# RESOLUCION GERENCIAL GENERAL REGIONAL

**N° 457-2024-GRA/GGR**

Que, con fecha 31 de agosto de 2022 se suscribió el Contrato N° 177-2022-GRA entre el Gobierno Regional de Ancash y Consorcio Ancash para la ejecución de la obra: "Mejoramiento de los Servicios de Transitabilidad Vehicular y peatonal en el Jirón Ancash, Jirón Huaraz, Jirón 28 de Julio, Jirón Ciro Alegria, Avenida Calle Nueva del sector de Capillapampa y Avenida los Libertadores, Avenida Los Incas del Sector de Huaricatac, Distrito de Amashca, Provincia de Carhuaz, Departamento de Ancash" con CUI N° 2445638, por el monto contractual de 7'205,665.28 (Siete millones doscientos cinco mil seiscientos sesenta y cinco y 28/100 soles) incluido IGV y por el plazo de 180 días calendarios;

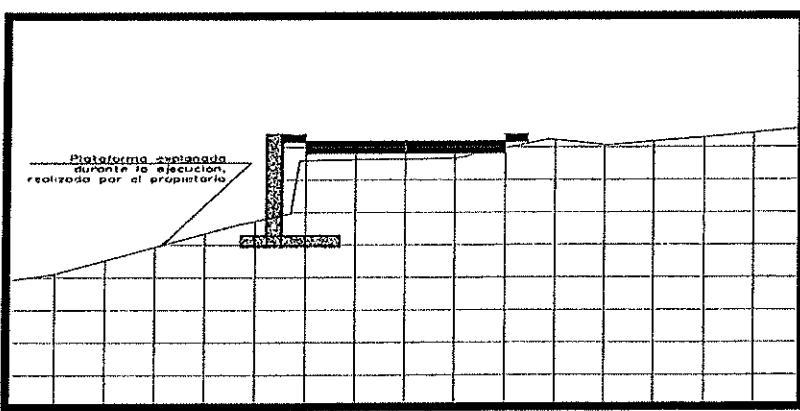
Que, los antecedentes que originaron la solicitud de Adicional de Obra N° 01, conforme indica el Consorcio ejecutor Ancash, se debió a lo siguiente: 1) La obra se dió inicio el día 23 de diciembre de 2022, posteriormente, de acuerdo al Artículo 177º del Reglamento de la Ley de Contrataciones del Estado, se presentó el Informe de Revisión del Expediente Técnico de Obra (folios 58), dentro del cual en las conclusiones se advierte la posibilidad de realizar una prestación de servicio de un adicional de obra, por el mejoramiento y/o reemplazo de las instalaciones de redes de distribución de agua potable, desagüe y por el tipo de muro de contención contemplado en el expediente técnico; 2) Dentro de la ejecución de la obra y por hechos fortuitos existe la necesidad de realizar dentro del adicional de obra, la construcción de muros de contención de diferentes diseños a los que existen o están planteados en el expediente técnico aprobado y por la altura de estos muros, es necesario plantear muros de concreto armado, por lo que, con fecha 18 de mayo de 2023 se pone de conocimiento al Jefe de Supervisión, vía cuaderno de obra en el Asiento N° 117 la necesidad de realizar la primera solicitud de adicional de obra realizada por el Consorcio ejecutor Ancash;

Que, las anotaciones correspondientes al Adicional de Obra N° 01, Adicional N° 01 con Deductivo Vinculante N° 01 obran en el Cuaderno de Obra del Residente de obra en los asientos N° 52º, 117º y 119º, asimismo, dichas anotaciones obran en el Cuaderno de Obra del Supervisor de obra, en los asientos N° 120º y 123º. Que, a su vez la justificación técnica que indica el Consorcio Ejecutor Ancash respecto del Adicional de Obra N° 01 – Muros de Contención de Concreto Armado se basa en los siguientes tramos:

En el tramo inicial del Jr. 28 de julio, cercano a la intersección con la Av. Los Libertadores, el propietario del terreno colindante con la infraestructura vial a ejecutar, realizó una explanación de su terreno, durante la ejecución de la obra, alquilándose una retroexcavadora, aun con la advertencia del contratista, según él, para comenzar con la construcción de su vivienda, dicho trabajo de explanación perjudica parte de la plataforma de la vía a pavimentar, puesto que genera un desnivel mayor a los 3.00m de alto entre la base explanada y el nivel del pavimento proyectado, además, tanto dicho propietario como otros más, indican que las dimensiones que se tienen por la inclinación de los muros de contención proyectados hacia sus terrenos, los perjudican al quitarles áreas, y por tal motivo solicitan que el muro de contención sea con la pantalla horizontal hacia su terreno. Así entonces, y debido a que es una situación imprevisible posterior al perfeccionamiento del contrato, es necesaria la construcción de un muro de concreto armado ( $f_c=210\text{Kgs/cm}^2$ ) debido a la altura en dicho tramo, para salvar el desnivel creado, con la pantalla horizontal recta y la dimensión del talón mayor hacia el terreno, trabajo necesario no contemplado en el expediente técnico, con el cual se dará cumplimiento a las metas de construcción de pavimento. Es necesario indicar que inicialmente se consideró el relleno con material de préstamo adecuado, y por las recomendaciones de la Entidad, se cambió a relleno con material propio.

La progresiva de ubicación del muro denominado M11, es 0+000.86 al 0+013.06, (CALICATA C-02), con una longitud de 12.20m y una altura (incluida la zapata) de  $h=3.50\text{m}$ .

**EN EL JIRON CIRO ALEGRIA (Tramo 2).**

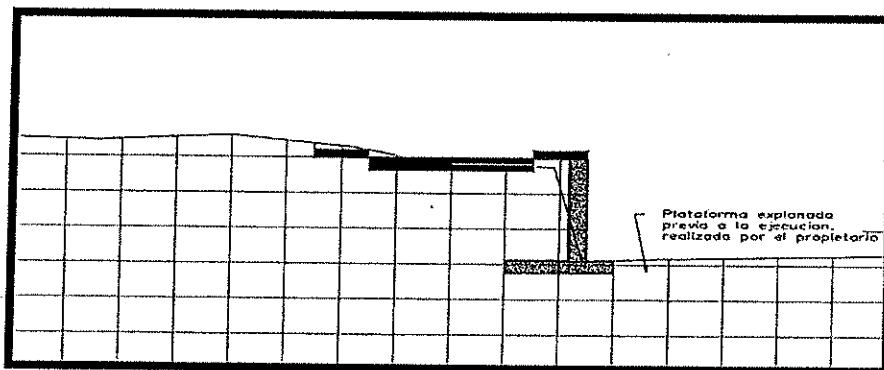
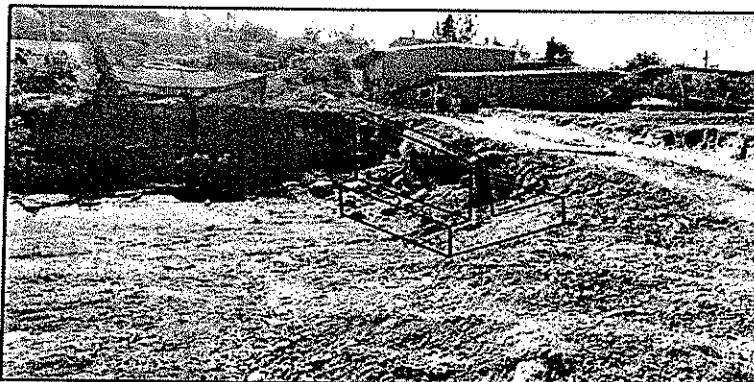
En el tramo medio del Jr. Ciro Alegria, tramo de dicho jirón que une Av. Los Libertadores y Jr. Porvenir, el propietario del terreno colindante con la infraestructura vial a ejecutar, realizó una explanación de su terreno, posterior al financiamiento de la obra, pero previo a la ejecución de la misma, según él, también, para comenzar con la construcción de su vivienda, dicho trabajo de explanación perjudica parte de la plataforma de la vía a pavimentar, puesto que genera un desnivel mayor a los 3.00m de alto entre la base explanada y el nivel del pavimento proyectado,

además, como se indicó anteriormente, tanto dicho propietario como otros más, indican que las dimensiones que se tienen por la inclinación de los muros de contención proyectados hacia sus terrenos, los perjudican al quitarles áreas, y por tal motivo solicitan que el muro de contención sea con la pantalla horizontal hacia su terreno. Así entonces, y debido a que es una causa no previsible en el expediente técnico de obra y que no es responsabilidad del contratista, es necesaria la construcción de un muro de concreto armado ( $f'c=210\text{Kgs/cm}^2$ ) debido a la altura en dicho tramo, para salvar el desnivel creado, con la pantalla horizontal recta y la dimensión del talón mayor hacia el terreno, trabajo necesario no contemplado en el expediente técnico, con el cual se dará cumplimiento a las metas de construcción de pavimento. Es necesario indicar que inicialmente se consideró el relleno con material de préstamo adecuado, y por las recomendaciones de la Entidad, se cambió a relleno con material propio. La progresiva de ubicación del muro denominado M11, es 0+015.43 al 0+029.43 (CALICATA - 03), con una longitud de 14.00m y una altura (incluida la zapata) de  $h=3.50\text{m}$ .

#### JUNTAS EN MUROS DE CONTENCION DE CONCRETO ARMADO (Tramo 03)

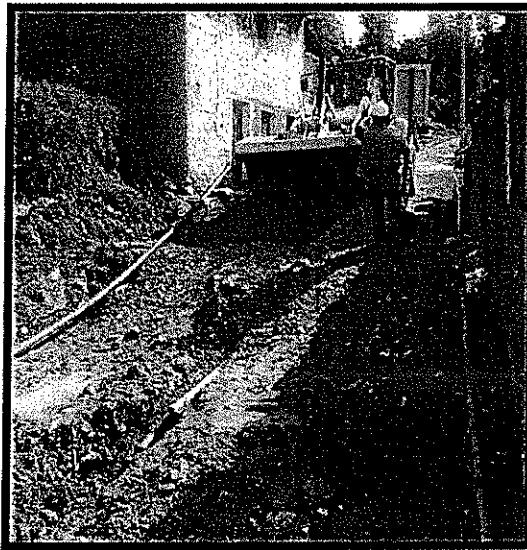
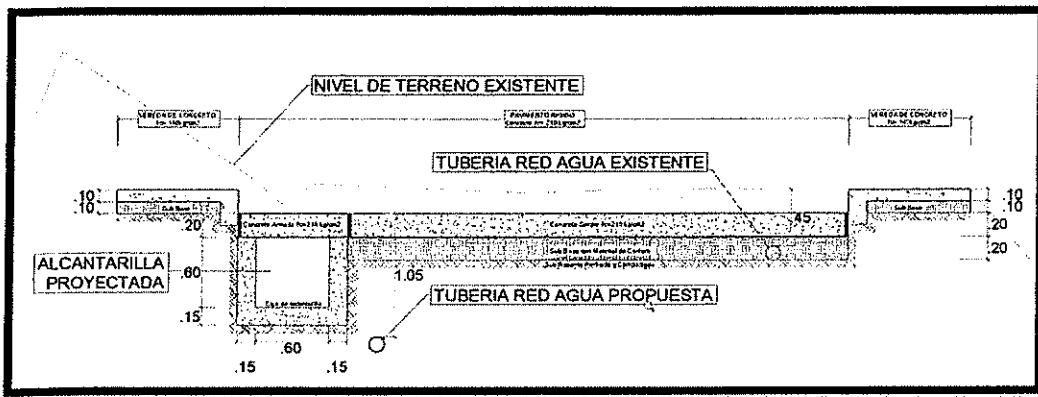
En la Av. Los Libertadores, progresivas antes de llegar a la intersección con el Jr. 28 de Julio (Tramo 01), se tiene proyectada la construcción del muro de concreto armado tipo M-03, que para dicha estructura no está contemplada, en el expediente técnico, las juntas asfálticas, se sabe que los muros de contención deben contar con juntas de contracción, expansión o aislamiento (según sea necesario) para compensar los esfuerzos y deformaciones resultantes por cambios volumétricos y de geometría, causados por la retracción de fraguado; las variaciones en la temperatura y los asentamientos diferenciales. Además, dichas juntas deben ser selladas con un material adecuado, el cual siempre es la mezcla asfáltica. Así entonces, y debido a que es una omisión en el expediente técnico de obra, la implementación de las juntas asfálticas son trabajos necesarios, no contemplados en el expediente técnico, con los cuales se dará cumplimiento a las metas de construcción de pavimento.

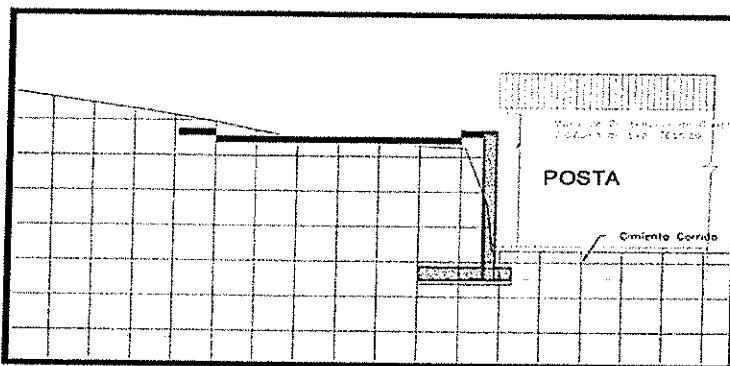
Que, la justificación técnica de la solicitud de Adicional Vinculante de obra N° 01, presentada por Consorcio Ancash, es que en el tramo medio de la Av. Calle Nueva, entre la intersección con el Jr. José Carlos Mariátegui y el pavimento existente en la misma Av. Calle Nueva (progresiva final del proyecto), se tiene proyectado la construcción del muro de concreto ciclópeo tipo M-05 en parte de la propiedad perteneciente al Centro de Salud del Distrito de Amashca, cuyas características en forma y en dimensiones, además de las dimensiones de la infraestructura vial como son del pavimento y de la vereda generadas por el replanteo en campo, hacen que en un tramo, y parte de dicho muro, se superponga con la estructura existente de dicho Centro de Salud, indicando los encargados del Centro de Salud a través de documento, que se evite tomar área de la propiedad que pertenece a dicha institución con la construcción de la forma que tiene el muro del proyecto y solicitan que se construya un muro de contención con la pantalla horizontal hacia su terreno, a su vez el replanteo también muestra que el nivel del pavimento y la vereda, generan que exista un desnivel con el terreno en el centro de Salud mayor a los 3.50m de altura.

Que, así entonces, Consorcio Ancash precisa, que debido a que es una causa no previsible en el expediente técnico de obra y que no es responsabilidad del contratista, es necesaria la construcción de un muro de concreto armado ( $fc=210\text{Kgs/cm}^2$ ) debido a la altura en dicho tramo, para salvar el desnivel existente, con la pantalla horizontal recta y la dimensión del talón mayor hacia el terreno, trabajo necesario no contemplado en el expediente técnico, con el cual se dará cumplimiento a las metas de construcción de pavimento y que además es un

adicional que genera un deductivo vinculante del muro de concreto ciclópeo tipo M-05 proyectado en dicho tramo (La progresiva de ubicación del muro denominado M12, es 0+997.39 al 1+031.71 (CALICATA C-04), con una longitud de 34.32m (longitud que también pertenece al deductivo vinculante) y una altura (incluida la zapata) de h=4.20m);

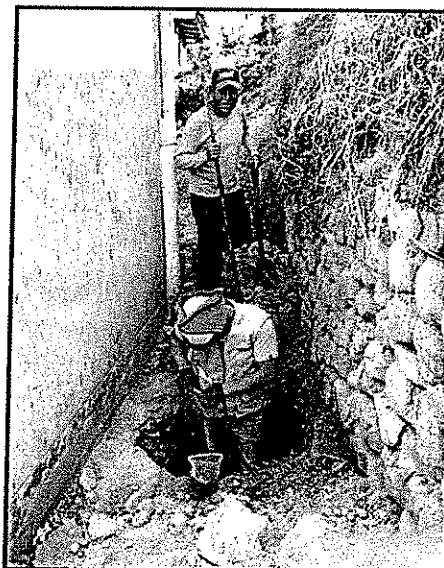
De acuerdo a la imagen anterior, la posta tiene un cimiento corrido el cual no será afectado por la construcción del muro de contención proyectado M-12, esta disposición fue corroborada en campo y se puede apreciar en las siguientes imágenes:
